MEM/010144/2020 – Tomada de Preços 14/2020 (Usina Minigeração Solar Fotovoltaica) – SEPLAG/SDETI

COMISSÃO ESPECIAL DE LICITAÇÕES
ATA DE REUNIÃO Nº 02

SETOR DE ENGENHARIA SEPLAG
TOMADA DE PREÇOS 14/2020 – USINA MINIGERAÇÃO SOLAR FOTOVOLTAICA
RESPOSTAS AOS QUESTIONAMENTOS REALIZADOS PELAS EMPRESAS: GEBRAS,
IG ENERGIA RENOVÁVEL E ENERGY 3 ENGENHARIA.

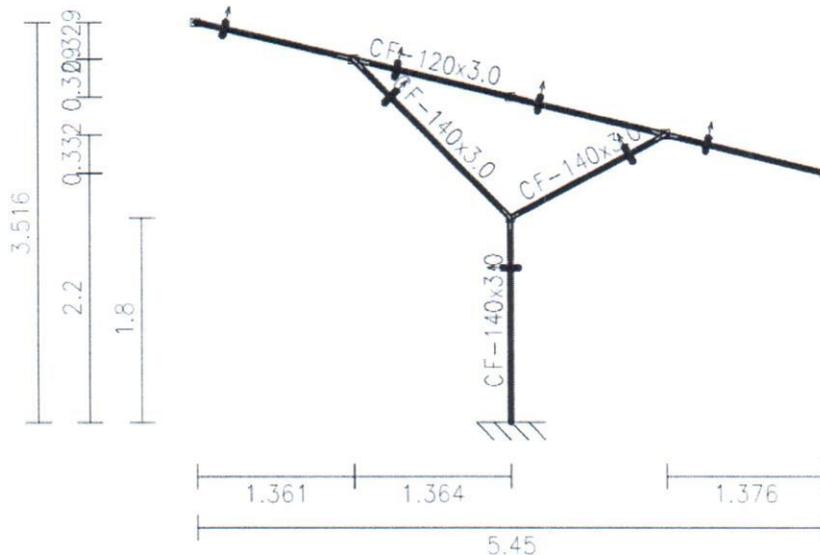
No projeto da estrutura metálica aparece "CF", seria aço conformado a frio? Poderia ser substituído por aço conformado a quente?

Resposta: Deverá ser executada conforme especificações e dimensões do projeto que será elaborado, e de responsabilidade da CONTRATADA, sendo composta por elementos metálicos responsáveis pela estabilidade do conjunto da estrutura que servirá como base para a instalação da cobertura de painéis fotovoltaicos.
